HT-208-2

HTTR 設工認 第4回申請(R2.3.30)のコメントに係る回答  
(耐震性(波及的影響含む))

第 4 回申請(R2.3.30)に対する確認事項(No.19 R2/6/18):第 4 回第 1 編(耐震性)

第 4 回申請(R2.3.30)に対する確認事項(No.25,26 R2/7/9):第 4 回第 1 編(耐震性)

図 1 有効炉心 80%挿入時間<sup>1)</sup>

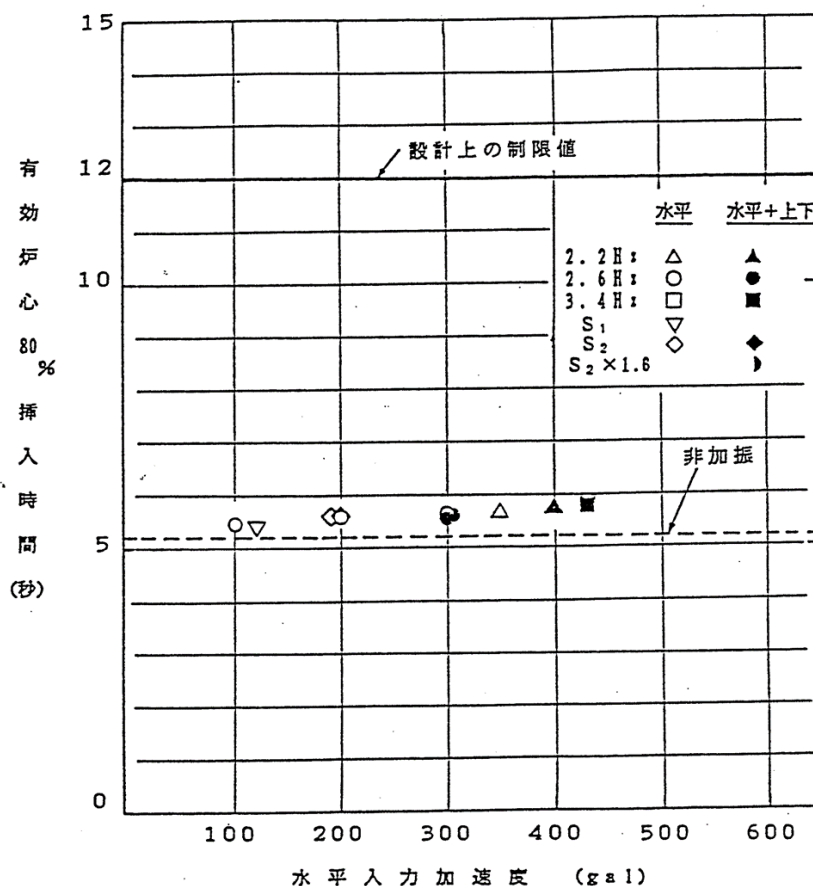
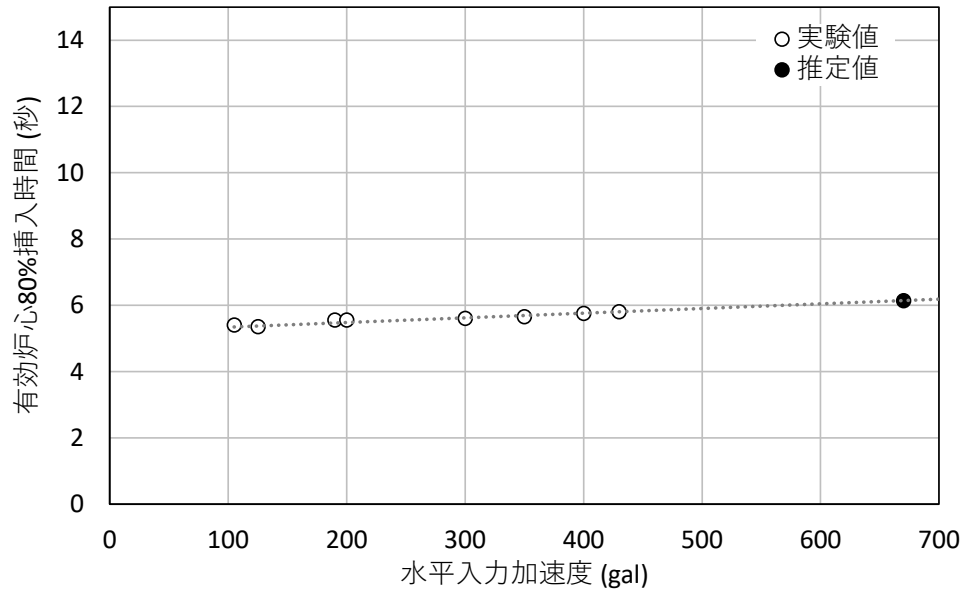
制御棒の挿入性については、計算上の応力が許容値以下であることを確認しているが、応力の比較のみで制御棒の挿入性が確保できることを、制御棒の挿入機構から説明して下さい。

制御棒挿入性試験は、実施した全てのケースにおけるスクラム時の挿入時間は、設計上の制限値を満足した<sup>1)</sup>。試験により得られたスクラム時間を図 1 に示す。

制御棒挿入性試験では、最大水平加速度約 400gal で試験を実施している。1/2Sd の高温プレナムブロック部における応答波の最大水平加速度は約 200gal である。そのため、1/2Sd 時でも設計上の制限値を満足する。

なお、これまでに実施した制御棒挿入性試験等から、スクラム時の制御棒挿入に要する時間は、制御棒案内ブロックの加速度に比例することが示されている。そこで、図 1 の結果を外挿して、約 Ss 時の加速度(約 670gal)のもとでの制御棒挿入時間は、約 6.2 秒と推定される。

図3 原子炉水平方向ギャップ説明図

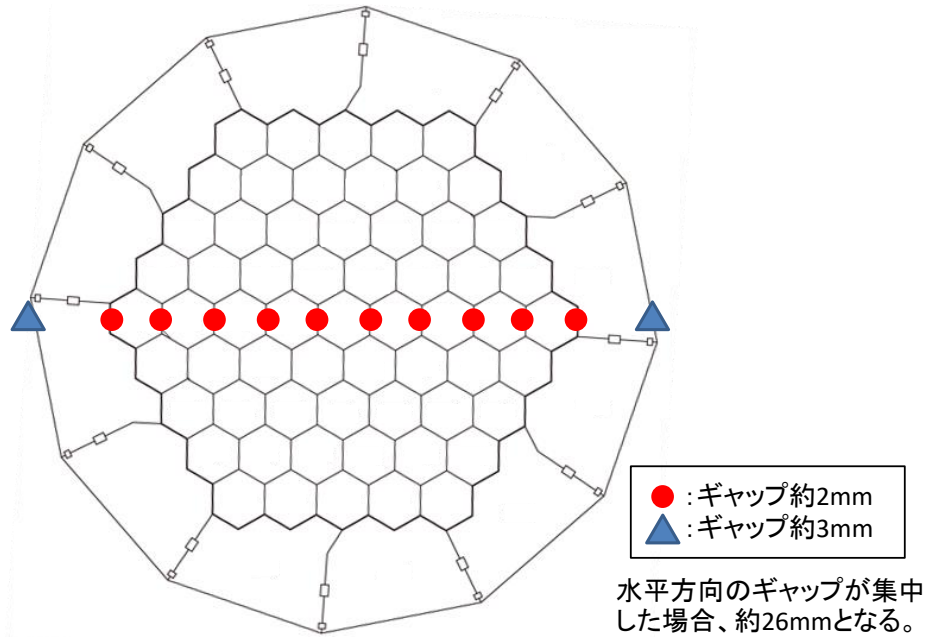
制御棒が基準地震動による地震力に対して構造健全性を有していること、連結棒の変形、損傷等により制御棒が屈曲し、複数の制御棒要素が挿入経路を閉塞することがないことを説明すること。

Ss の終了後の制御棒の静的挿入性に関して、S クラス施設は健全性を維持し B クラス施設は破損することとし、制御棒と制御棒案内ブロックが最も相互作用する幾何学的配置となるように想定した。想定した最大変位量は約 26 mm(固定反射体ブロックが最大変位した値に各カラム間ギャップの積算値を加えた変位量)であり、このときの傾斜角は約 0.046(rad)である。また、静的挿入性試験では、最大挿入傾斜角 0.0877(rad)において、制御棒が挿入されたことを確認している。したがって、Ss の終了後に B クラス施設が破損したときの最大傾斜角を想定しても、制御棒は挿入される。

ここで水平方向の変位量が最大約 26 mmとしている根拠は次のとおりである。燃料体、制御棒案内ブロック及び可動反射体ブロックの各ブロックの周辺(●で示す)には約 2mm のギャップがある。また固定反射体ブロックの外側(▲で示す)には、レストレイントリングとの間に約 3mm のギャップがある。炉心部には水平方向に 2mm のギャップが 10 か所と 3mm のギャップが 2 か所あることになるため、これらのギャップを一か所に集中させた場合、最大で約 26mm の空隙が生じることとなる。

図 3 制御棒要素の限界挿入孔傾斜角

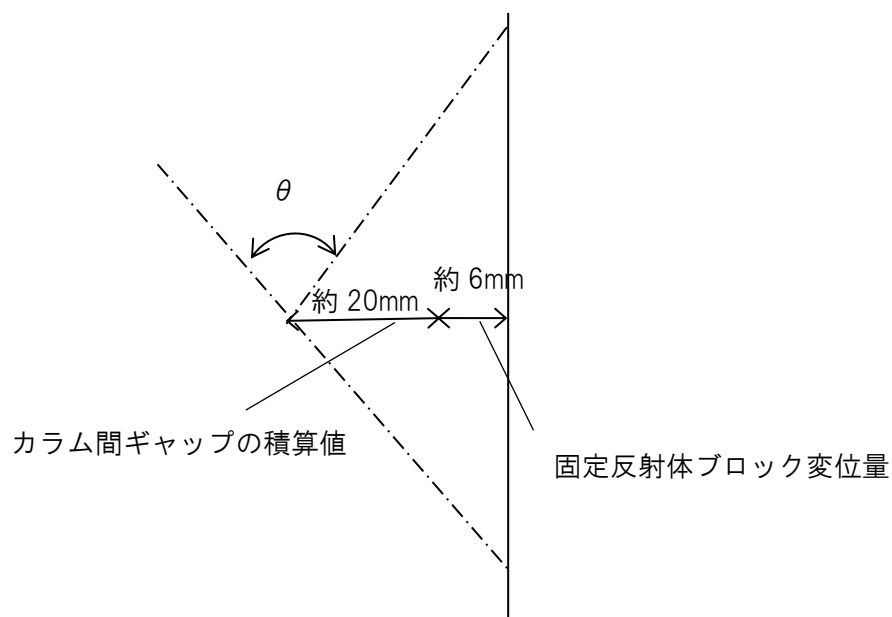
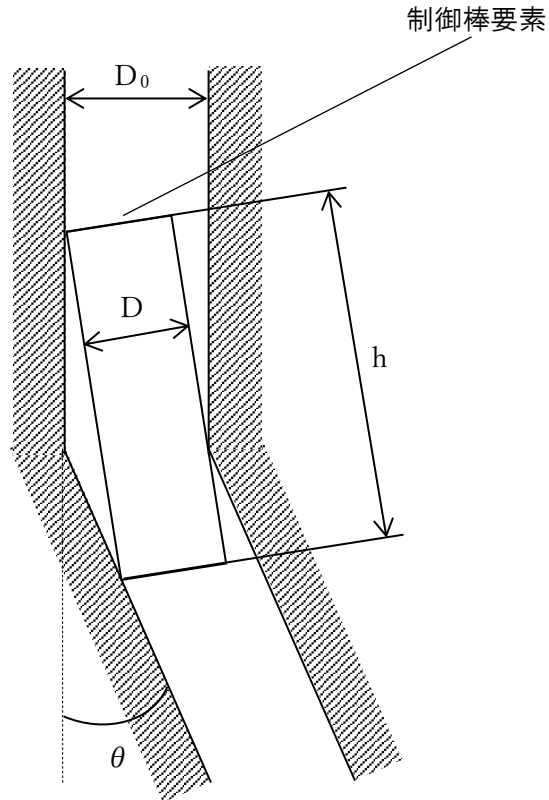
本評価の前提条件を担保する観点から、基準地震動時における制御棒の動的挿入性を説明すること。

屈曲角が物理的に最大となる条件は、拘束バンドが破損し、固定反射体ブロックが最大変位した値に各コラム間ギャップの積算値を加えた時(約 26 mm)である。(図 2)

図 3 に幾何学的に制御棒が挿入される限界挿入角(=0.131rad)を示す。また、静的挿入性試験では、最大挿入傾斜角 0.0877(rad)において、制御棒が挿入されたことを確認している。

一方、拘束バンドが破損し、固定反射体ブロックが最大変位した値に各カラム間ギャップの積算値を加えた変位量が約 26 mmの時の傾斜角は約 0.046(rad)である。また、制御棒は 1 本の連結棒に制御棒要素が連結されており、挿入を妨げないよう可撓性を持たせた構造となっている。(図 4、5 参照)

以上のことから、傾斜角約 0.046(rad)は静的試験結果の最大挿入角 0.0877(rad)を下回るため制御棒の挿入性は確保される。
